**Direction des Opérations**  
**Pôle de Coordination et de Soutien**  
**Département Maîtrise des Risques Industriels**

VOS RÉF. Mail du 26/03/2025  
NOS RÉF. P2024-005422  
INTERLOCUTEUR THOREAU Anthony - Tél. 06 59 81 17 61  
OBJET **Avis sur projet ICPE** - Construction d'une plateforme logistique  
ADRESSE DES TRAVAUX Voie de la Liberté 28700 Levainville

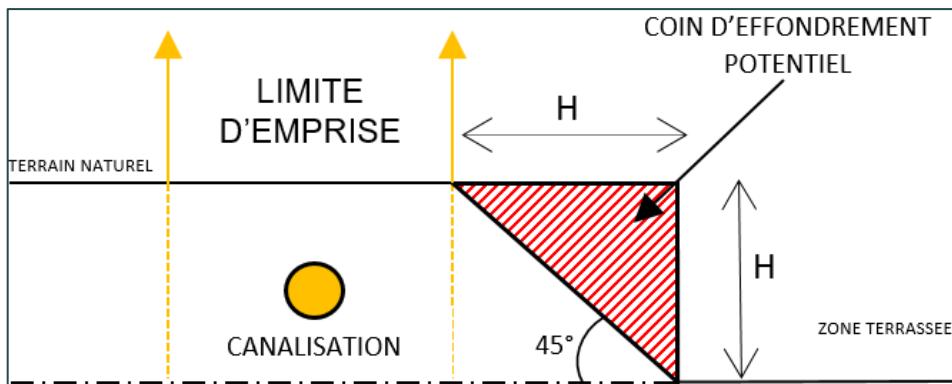
- Afin que l'aménagement soit compatible avec la présence de nos ouvrages, il est nécessaire que la distance entre le sommet Bassin de rétention et limite d'emprise de la canalisation soit supérieure ou égale à la profondeur du bassin (cf. schéma ci-dessus).
- Faire obligatoirement réaliser une étude géotechnique (mission type G2) permettant de statuer sur la tenue des terres dans le temps, et nous la faire parvenir pour validation.
- Prévoir la mise en place des palplanches ou des micropieux afin de maintenir les terres (en fonction des résultats de l'étude géotechnique).

Après étude des plans, 'LEVAINVILLE\_QTL\_14-03-25\_PLAN SERVITUDE GAZ IND A.pdf' et 'LEVAINVILLE\_QTL\_14-03-25\_PROFIL EN TRAVERS SERVITUDE GAZ IND A.pdf' il apparaît que les conditions du schéma ci-dessus ne sont pas respectées.

Le haut du bassin d'infiltration est situé à une altitude de 150,99 et le fond à une altitude de 146,12 soit un delta de 4,87 m (arrondi à 5m).

Pour respecter le schéma, le haut du bassin doit être à une distance minable de 7m (Limite d'emprise : 2m + H : 5m) or sur les coupes 6 et 7 celui est à une distance de 5,81 par rapport à notre ouvrage

**Le bord de votre bassin d'infiltration doit observer un recul de 7 m minimum par rapport à notre ouvrage soit environ 2m de plus par rapport au coupe 6 et 7.**
